# **佐賀空港の自衛隊使用要請に関する論点整理**

## **資料編① 九州防衛局に対する佐賀県の質問・照会と回答**

**平成 29 年 5 月 30 日**

**佐 賀 県**

これまでお示ししている佐賀空港周辺における騒音予測コンター

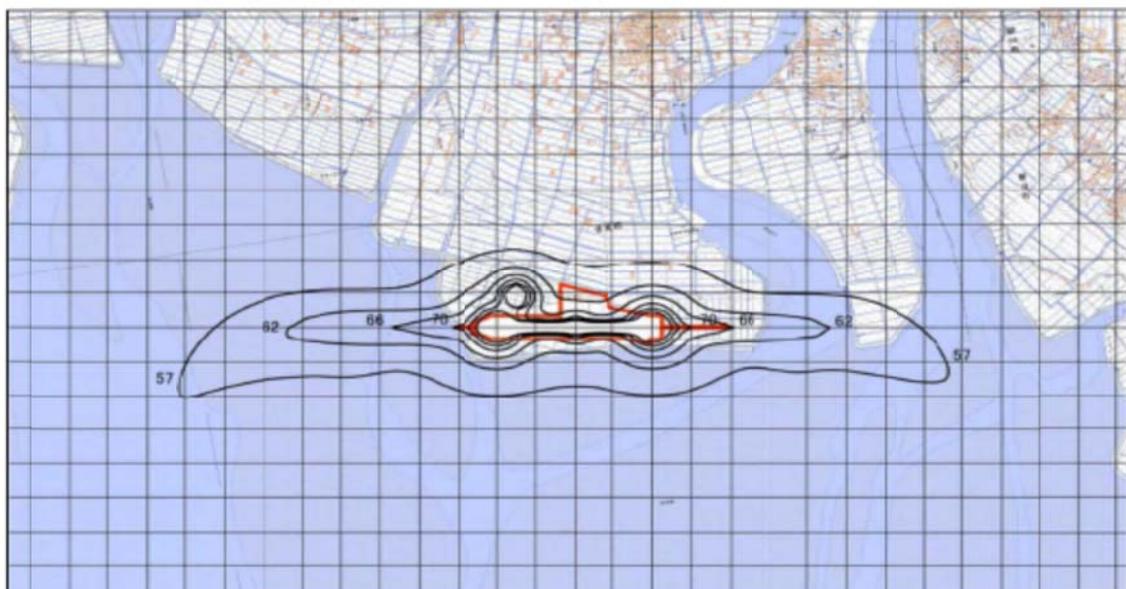
質 問	回 答
	<p style="text-align: right;">別 添</p> 
<p>標準飛行回数（1日の飛行回数の少ない方から並べた累積度数 90%に相当する飛行回数）は 104 回になるとのことですが、104 回と設定した考え方（設定の際に用いた基礎的なデータを含む）について、お示してください。</p> <p>平成 28 年 3 月 8 日付けの回答における別添 1 については、飛行回数を 60 回として予測を行ったものになっていますが、標準飛行</p>	<ol style="list-style-type: none"> <li>1. 標準飛行回数 104 回に関しては、目達原駐屯地の実績をもとに自衛隊機約 70 機の 1 日ごとの飛行回数を算出して、当該飛行回数の少ない方から並べた累積度数 90%に相当する日の飛行回数です。</li> <li>2. 標準飛行回数 104 回の予測に関する資料は別添のとおりです。 (H28.11.16 九防企地第 8868 号)</li> </ol>

質 問	回 答
<p>回数 104 回として予測を行った場合の同様の資料をお示してください。 (H28.7.14 企第 237 号 問 36 再質問)</p>	
<p>騒音の影響予測に係る次の事項についてお示してください。 (2) 予測にあたって、北側の場周経路や場周経路からの離脱経路、演習場等への行く場合の飛行経路については考慮されていないようですが、騒音予測評価の対象としない理由、これらの経路を飛行する際の地上での騒音の影響をどのようにお考えかをお示ください。 また、北側の場周経路などを飛行する際の地上での騒音の最大値について示していただきたい。 (H28.4.7 企第 15 号 問 36 再質問)</p>	<p>1. 場周経路は、南側の飛行を基本としており、北側を飛行することは想定していません。 2. このため、地上への定量的な影響をお示しすることはできませんが、仮に全ての航空機が北側を飛行することとした場合の騒音コンターは、先にお示ししたのから南北方向に対称になります。 (H28.5.30 九防企地第 5546 号)</p>
<p>予測にあたって、場周経路からの離脱経路や、演習場等へ行く場合の飛行経路については考慮されていないようですが、騒音予測評価の対象としない理由、これらの経路を飛行する際の騒音の影響をどのようにお考えかをお示してください。 また、場周経路からの離脱経路、演習場等へ行く場合の飛行経路などを飛行する際の地上高さ 1.5m 程度での騒音の最大値についてお示してください。 (H28.7.14 企第 237 号 問 36 再質問)</p>	<p>1. 場周経路からの離脱経路は、特定の経路があらかじめ定められているわけではなく、離脱する時点の航空交通状況や天候状況等によって変化することや、演習場等への飛行経路は、一般に、陸上自衛隊のヘリコプターは有視界飛行方式で飛行することから、目的地への飛行経路は気象条件等によりパイロットの判断に委ねられるため、あらかじめお示しすることは困難であり、今般の騒音予測にあたっては、経路の末端を直線で延伸した経路として評価をしています。 2. また、場周経路外においては上空約 500m 以上を飛行することを想定していますが、オスプレイがこのような高度を飛行した場合の地上における最大騒音値は 78dB(LAmax)程度と考えています。 3. 防衛省としては、飛行する際には、騒音の面で可能な限りご負担を生じさせないよう、地域の実情を踏まえ、必要に応じて住宅地、市街地や病院等の上空の飛行を制限するといった措置を講じてまいります。 (H28.11.16 九防企地第 8868 号)</p>

「ホバリング訓練」、「タクシーイング」及び「機体の整備」により生じる騒音レベルを上乗せした場合の佐賀空港周辺における騒音予測コンター

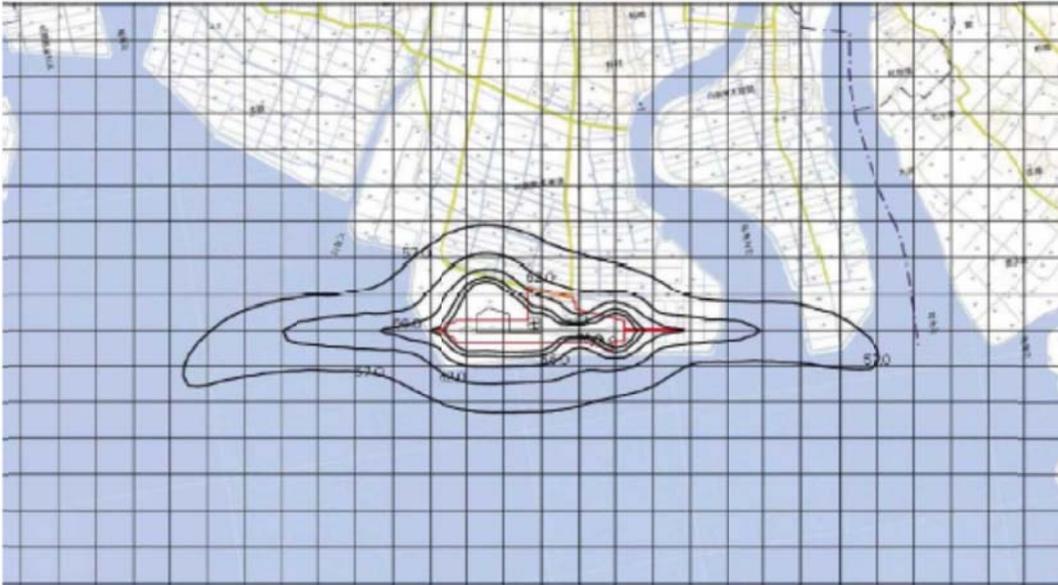
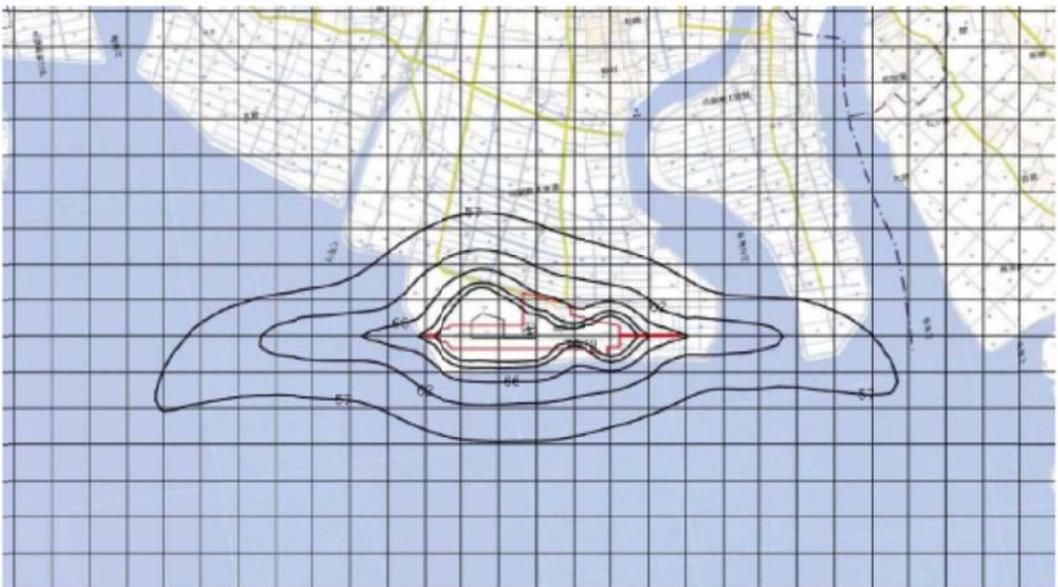
質 問	回 答
<p>図が示されましたので、移動経路を想定し、予測・評価に含めていただきたい。</p> <ul style="list-style-type: none"> <li>整備に伴う地上音について、目達原駐屯地の実績を参考にするなどにより予測・評価に含めていただきたい。</li> <li>上記3項目については、予測・評価に含める必要がないと判断される場合については、根拠を示したうえで説明いただきたい。</li> <li>今回の予測については、防衛省が定める「第一種区域等の指定に関する要領について（通達）」に沿って実施されていると承知していますが、当該要領第2の2(1)アに記載されている補正や第2の3(2)に記載されている地上騒音について説明がない項目（航空機の方角による指向性を加味した補正、移動速度補正、離陸滑走後の方の指向性補正、補助動力エンジンの作動、民航機に関するタクシーニング及びリバース、自衛隊機に関するリバース及びランナップ）がありますが、これらの項目を含めなくても予測・評価の結果に影響がないと考えられる理由について説明をお願いしたい。</li> <li>航空機騒音レベルの補正について、防衛省による過去の調査がない機種（V-22、AH-64、OH-1）については補正が行われていないようですが、これらの機種の騒音レベルについては補正をしなくても予測・評価の結果に影響がないと考えられる理由について説明をお願いしたい。</li> </ul> <p>(H29.1.26 企第626号 問36再質問)</p>	<p>(※1) <math display="block">L_{den} = 10 \log_{10} \left\{ \frac{T_0}{T} \sum_j \left( n_{2j} \times 10^{\frac{L_{AEj}}{10}} + n_{3j} \times 10^{\frac{L_{AEj}+2}{10}} + n_{4j} \times 10^{\frac{L_{AEj}+5}{10}} \right) \right\}</math></p> <p>T : 一日の時間(86400秒)  T<sub>0</sub> : 基準化時間(1秒)  j : 任意の機種、飛行態様別の飛行経路(カテゴリ)番号  L<sub>AEj</sub> : カテゴリjの算出点における機種別飛行態様別飛行経路別の単発騒音暴露レベル  n<sub>1j</sub> : カテゴリjの単発騒音の内、午前0時から午前7時までの間に発生するものの標準飛行回数  n<sub>2j</sub> : カテゴリjの単発騒音の内、午前7時から午後7時までの間に発生するものの標準飛行回数  n<sub>3j</sub> : カテゴリjの単発騒音の内、午後7時から午後10時までの間に発生するものの標準飛行回数  n<sub>4j</sub> : カテゴリjの単発騒音の内、午後10時から午後12時までの間に発生するものの標準飛行回数</p> <p>「佐賀空港における自衛隊機配備に関する説明内容等についての質問（4回目）について（回答）」（九防企地第8868号。28.11.16）別添中1.2</p> <p>(※2) <math display="block">L_{AE} = L_{AE}^0 + \Delta L_{NF} + \Delta L_{L_{reqst}} + \Delta L_{Lo-dtu} + \Delta L_{LEGA} + \Delta L_{Lothers}</math> [dB]</p> <p>L<sub>AE</sub><sup>0</sup> : スラントディスタンスに応じた単発騒音暴露レベル [dB]  ΔL<sub>NF</sub> : 航空機の方角による指向性を加味した補正量 [dB]  ΔL<sub>L<sub>reqst</sub></sub> : 移動速度補正量 [dB]  ΔL<sub>Lo-dtu</sub> : 離陸滑走後の方の指向性補正量 [dB]  ΔL<sub>LEGA</sub> : 地表面影響による超過減衰量 [dB]  ΔL<sub>Lothers</sub> : その他の影響による補正量 [dB]</p> <p>(注) スラントディスタンスは、対象となる航空機から受音点までの距離とする。</p> <p>「第一種区域等の指定に関する要領について（通達）」（防地防第5124号。25.4.9）中第1の2(1)ア</p> <p>5. なお、「地表面影響による超過減衰量（ΔLEGA）」に関して、地表面に沿って音が伝搬する場合、地表面が吸音する効果等があることを踏まえてマイナス補正するものですが、オスプレイを含む回転翼航空機については、民航機を含む固定翼航空機に比較して、低い周波数成分の音が卓越した騒音であり、低い周波数成分は地表面影響を受けにくい（減衰量が小さい）ため、マイナス補正を行っていません。また、「その他の影響量による補正量（ΔLothers）」については、必要な補正がないため、補正を行っていません。</p> <p>6. また、各補正值の算出に用いる計算式については、別添4のとおりです。  【第一種区域等の指定に関する要領について（通達）（防地防第5124号。25.4.9）第2の3(2)に記載されている地上騒音について】</p> <p>7. 防衛省が定める通達に規定する地上騒音に関する標準発生回数は、別添5のとおりです。</p> <p>8. 「離陸前及び着陸後のエプロンでの補助動力エンジンの作動」に関して、佐賀空港に配備予定の航空機のうち、補助動力エンジン（APU）を有する航空機はV-22・AH-64・UH-60のみです。ご指摘を踏まえ、AH-64及びUH-60については、霞ヶ浦飛行場において平成22年10月に実測したデータを用い、また、実測したデータの</p>

質 問	回 答
	<p>ないV-22については、AH-64とUH-60の実測したデータのうち、騒音が大きいUH-60のデータを用いて算出を行うこととします。なお、本算出に用いた前提条件は別添6のとおりです。</p> <p>9. これまでお示ししている騒音予測コンターにおいて、民航機のデータについては、欧州航空航法安全機構 (Eurocontrol) が公表している航空機騒音実績データベース (ANP Database) を用いていますが、民航機に関する「離陸前及び着陸後のエプロンでの補助動力エンジンの作動」、「離陸前及び着陸後のタクシング」及び「着陸後のリバース」については、データが掲載されておらず、また、現時点では、その他の方法でも入手できていないため、定量的な影響を算出することはできていませんが、防衛省として可能な限り合理的に推定した結果 (別添7)、環境基準 (57 dB) のコンター曲線が住宅地に及ぶ範囲まで広がるような影響にはならないと考えています。</p> <p>10. 自衛隊機に関する「着陸後のリバース」及び「離陸前のランナップ」は、固定翼機が実施する動作であり、佐賀空港に配備予定の回転翼航空機 (V-22を含む。) は行わないため、お示ししている騒音予測コンターには含めていません。</p> <p><b>【V-22・AH-64・OH-1の航空機騒音レベルの補正について】</b></p> <p>11. 防衛省で実施した過去の騒音調査において、UH-60については、離陸及び水平飛行時に騒音レベルの変動が見られたことから、基礎データに+3 dBの補正を行い、OH-6・UH-1・AH-1については変動が見られなかったことから補正を行っていないことは、これまでご説明しているとおりです。</p> <p>12. V-22・AH-64・OH-1については、実測値を保有していないため補正を行っていませんが、ご指摘を踏まえ、それぞれUH-60と同等の補正 (+3 dB) を行うこととします。</p> <p><b>【上記4～12のまとめ】</b></p> <p>13. 今回新たにお示しした騒音予測コンター (別添2) に、上記8及び12でお示し</p>

した条件で算出した値を基に評価したところ、環境基準（57 d B）のコンター曲線においては0.0001 d B（Lden）程度の増加があります。なお、影響は極めて軽微であり、当該コンター曲線が、佐賀空港北側においてどの程度広がるかについては検出できません。  
 (H29.5.11 九防企地第4901号)

排気ガスの影響について

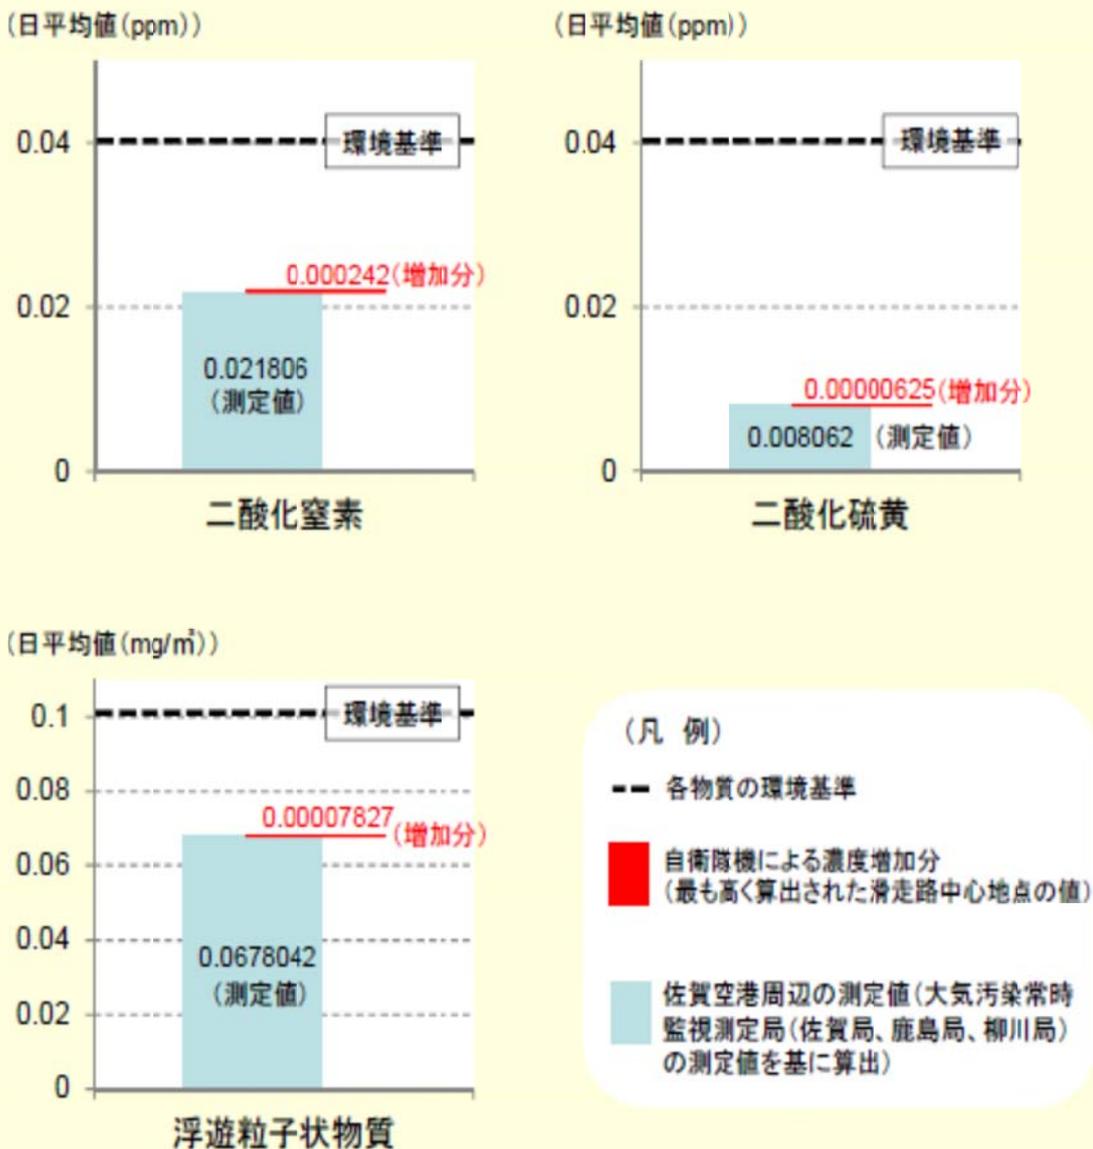
<p>別添 2「佐賀空港周辺における大気質への影響予測」(平成 28 年 3 月 8 日付け九防企地第 8868 号 問 36 再質問への回答の別添 2)に関する再質問</p>

質 問	回 答
<p>「1-2(2)(ii)ii) 予測範囲及び飛行経路」関係</p> <p>① 予測の際の飛行経路について、騒音の予測では、計器飛行の経路が入っていますが、大気質の予測では入っていないようです。その理由をご教示ください。</p> <p>② アイドリング、ホバリング等空港内でのエンジンの稼働に係る大気質への影響についても検討されているのでしょうか。検討されていない場合は、大気質の予測評価の対象としない考え方をお示しください。</p> <p>③ 空港を離陸して場周経路を飛行後、空港に着陸するといった場周経路を周回する経路は条件として設定されていませんが、このような経路は飛行しないのでしょうか。</p> <p>(H28.4.7 企第15号 問36再質問)</p>	<p>(①について)</p> <p>計器飛行の経路を含めていないのは、当該経路は、場周経路と比べて、より高い高度を飛行するため、地上への影響が限定されることから、今般の騒音予測では、排出物質の算定結果を厳しく見積もるために、計器飛行回数を高度300m以下を飛行する場周経路の飛行回数に含めることとしています。</p> <p>(②について)</p> <p>今般の予測ではタキシングやアイドリング時における各機種の排気量に関する正確な基礎データやタキシングを行う距離を一律に定めることができないため、ご指摘のようなケースを織り込んでいません。他方で、年間の離着陸回数を約17,000回から400回以上上乘せしていることや、計器飛行回数を高度300m以下を飛行する場周経路の飛行回数に含めることとして、恣意的な算定とならないよう配慮を重ねています。</p> <p>(③について)</p> <p>空港を離陸して場周経路を飛行後、空港に着陸するといった訓練は行いません。</p> <p>(H28.5.30 九防企地第5546号)</p>
<p>「1-2(2)(ii)ii) 予測範囲及び飛行経路」関係</p> <p>今回の回答では、「計器飛行の経路は、場周経路に比べてより高い高度を飛行するため、地上への影響が限定的であり、厳しく見積もるため、計器飛行回数を場周経路の飛行回数として算定している」とのことですが、平成27年11月の「大臣説明の関連資料」p11によれば、計器飛行時の経路は、空港の近辺では場周経路よりも低い高度を飛行するといった説明になっています。計器飛行を含めなくてもよい理由を定量的にお示しください。</p> <p>また、「高度300m以下を飛行する場周経路」とのことですが、これまで、場周経路では300m以上を飛行すると説明されていますので、ご確認ください。</p> <p>なお、「今般の騒音予測では、排出物質の…」は、「今般の大気質への影響予測では、排出物質の…」の誤りと思われるので、ご確認ください。</p> <p>(H28.7.14 企第237号 問36再質問)</p>	<p>1. 場周経路の飛行よりも計器飛行の方が、場周経路の範囲外においてより高い高度を飛行することや、より広い範囲を飛行することで大気質への影響は分散するのではないかとの考え方に加え、計器飛行の頻度は、場周経路の飛行よりも極めて低いことから、現在お示ししています大気質の影響予測の作成段階においては、すべての飛行回数が場周経路のみを飛行した場合として予測を行っております。したがって、場周経路の飛行と計器飛行の違いによって、大気質への影響は僅かに変わると考えますが、お示ししている影響予測から著しく変化を及ぼすことはないと考えています。</p> <p>2. また、ご指摘の「高度300m以下を飛行する場周経路」、「今般の騒音予測では、排出物質の」の説明に関しては、ご指摘のとおり「高度300m以上を飛行する場周経路」、「今般の大気質への影響予測では、排出物質の」です。</p> <p>(H28.11.16 九防企地第8868号)</p>

○ 自衛隊機の空港利用に伴う大気質への影響を試算した結果、大気汚染物質(窒素酸化物、二酸化硫黄及び浮遊粒子状物質)は、ほとんど増加しません。

[ 自衛隊機の離着陸（1日60回程度）による各物質の増加量に「ホバリング訓練」、「アイドリング」、「タクシーイング」及び「機体整備」による増加量を追加 ]

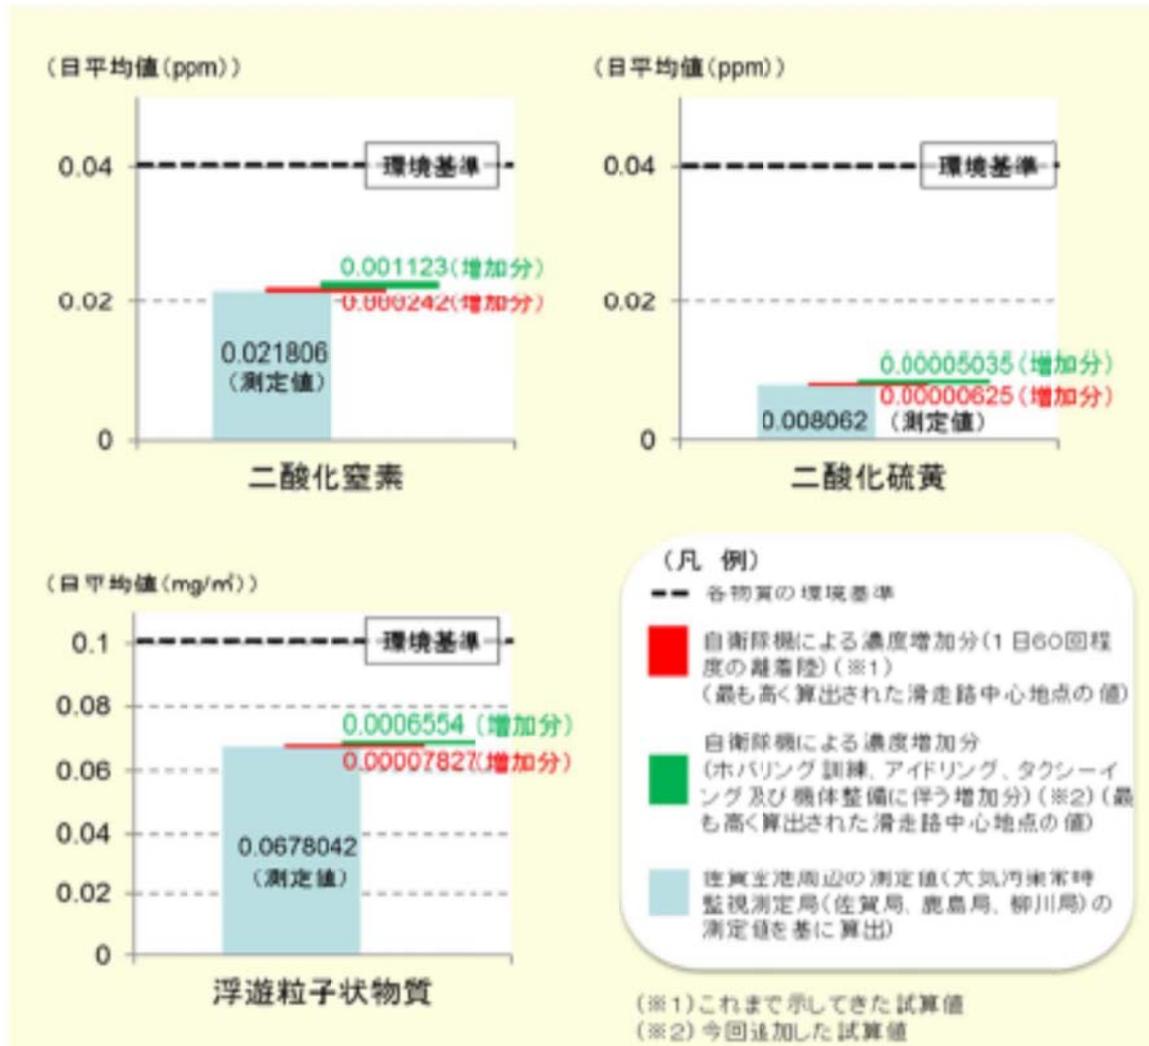
質 問	回 答																				
<p>「1-2(2)(ii)ii) 予測範囲及び飛行経路」関係</p> <p>今回の回答では、「タクシーイングやアイドリング時の大気質への影響の予測は、基礎的なデータ等が無く、織り込んでいない」とのことであり、また、「他方で、離着陸回数の上乗せや影響が大きい飛行経路による予測を行い、恣意的にならないようにしている」とのことですが、タクシーイングやアイドリング、ホバリング訓練等による大気質への影響の程度と、離着陸回数の上乗せや飛行経路による影響の程度が不明なため、今回いただいた回答をもって、タクシーイングやアイドリング、ホバリング訓練等による大気質への影響を予測評価の対象としなくても支障がないとするのは難しいと思います。</p> <p>基礎的なデータの収集や、想定される安全側での条件設定により、タクシーイングやアイドリング、ホバリング訓練等による大気質への影響についても予測評価を行う必要はないのか、ご説明ください。</p> <p>(H28.7.14 企第 237 号 問 36 再質問)</p>	<p>1. 自衛隊機が1日60回の離着陸を行った場合の大気汚染物質はほとんど増加することはなく、タクシーイングやアイドリング、ホバリング訓練により生じる大気汚染物質が仮に1日60回の離着陸と同等程度以上上乗せされたとしても、環境基準を上回るようなことはないと考えています。</p>

<p style="font-size: small;">注 ③は、1日60回の自衛隊機の離着陸による増加分のみ</p>		①：環境基準	②：佐賀空港周辺の測定値	③：自衛隊機による濃度増加分	(①-②)/③：自衛隊機による濃度増加分と環境基準差分	二酸化窒素 (ppm)	0.04	0.021806	0.000242	75 倍	二酸化硫黄 (ppm)	0.04	0.008062	0.0000625	5,110 倍	浮遊粒子状物質 (ng/ml)	0.1	0.0678042	0.00007827	411 倍
	①：環境基準	②：佐賀空港周辺の測定値	③：自衛隊機による濃度増加分	(①-②)/③：自衛隊機による濃度増加分と環境基準差分																	
二酸化窒素 (ppm)	0.04	0.021806	0.000242	75 倍																	
二酸化硫黄 (ppm)	0.04	0.008062	0.0000625	5,110 倍																	
浮遊粒子状物質 (ng/ml)	0.1	0.0678042	0.00007827	411 倍																	
<p>「1-2(2)(ii)ii) 予測範囲及び飛行経路」関係</p> <p>「タクシーイングやアイドリング、ホバリング訓練により生じる大気汚染物質が仮に1日60回の離着陸と同等程度以上上乗せされたとしても、環境基準を上回ることはない」とのことですが、タクシーイングやアイドリング、ホバリング訓練については、長時間のエンジンの稼働が想定される中で(アイドリング時の騒音の継続時間：210～1200秒、離着陸の際のホバリングの騒音の継続時間：60～210秒、一般的なホバリング訓練：1回あたり10分～1時間程度)、このことに伴う影響の程度が不明であり、離着陸に伴う大気質への影響を基にした今回の説明では、直ちに理解するのは難しいと思います。</p> <p>以上のことを勘案して、タクシーイングやアイドリング、ホバリング訓練等空港内でのエンジンの稼働に係る大気質への影響の程度について、説明をお願いします。</p> <p>(H29.1.26 企第 626 号 問 36 再質問)</p>	<p>1. ご指摘を踏まえ、これまでお示ししている自衛隊機の佐賀空港利用に伴う大気質への影響の試算(別添1)に、「ホバリング訓練」、「アイドリング」、「タクシーイング」及び「機体整備」により生じる大気汚染物質(二酸化窒素、二酸化硫黄、浮遊粒子状物質)を上乗せした場合の大気質への影響の試算を作成しました(別添2)。</p> <p>2. これまでお示ししている試算と比較した場合、大気汚染物質の排出量は増加するものの、環境基準を超えることはありません。</p> <p>3. なお、今般新たにお示しした試算の前提条件等については、別添3をご覧ください。</p>
